改善箇所説明図

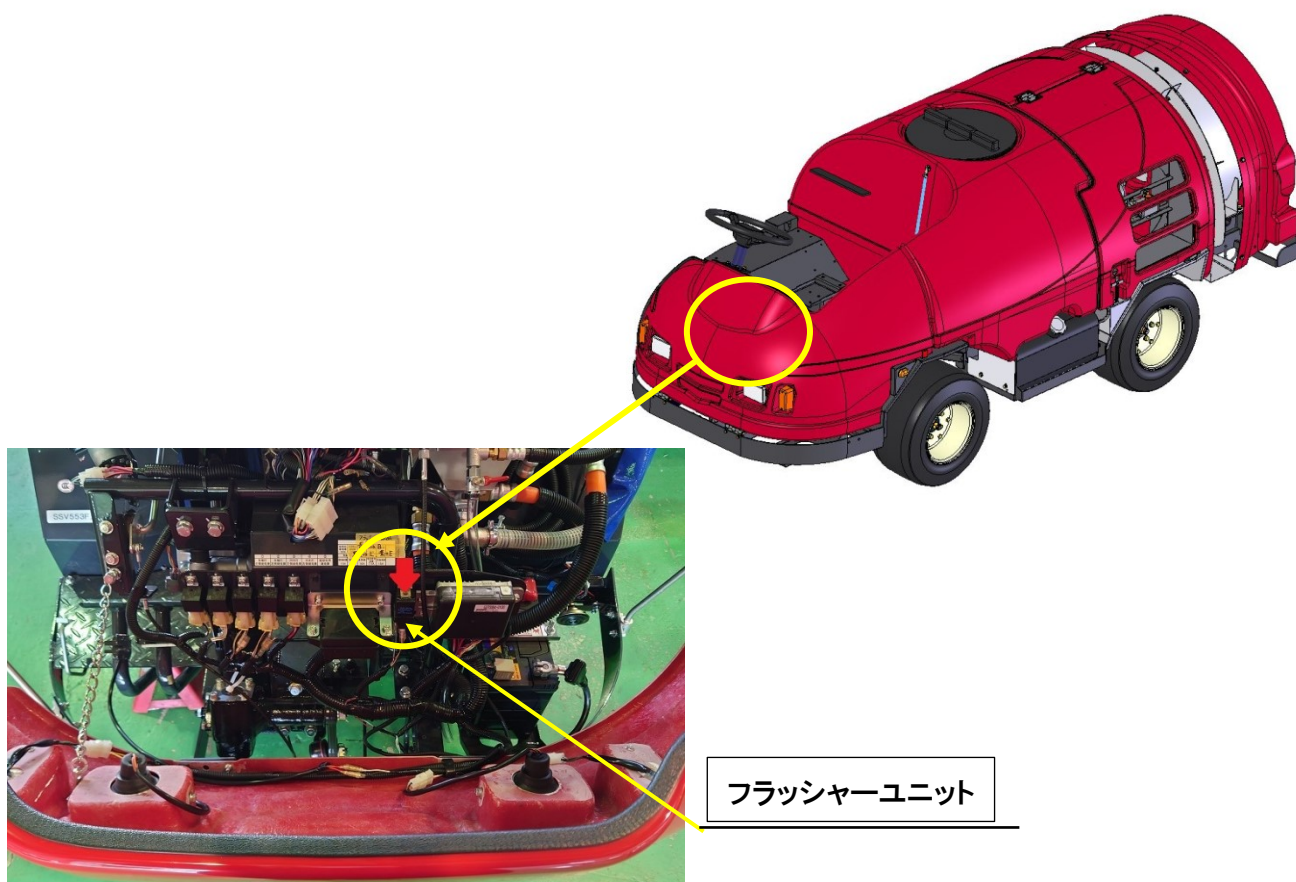
不具合の内容

方向指示器のフラッシャーユニットの設計が誤っているため、方向指示器が断線等不具合を起こした場合に運転者にその警告が示されない。そのため、方向指示器の故障に気づかず運転し続けるおそれがある。

改善の内容

全車両、フラッシャーユニットを交換し規定の機能を持つ方向指示器にする。

識別：車体番号打刻の内側にリコールNoシールを貼りつける。
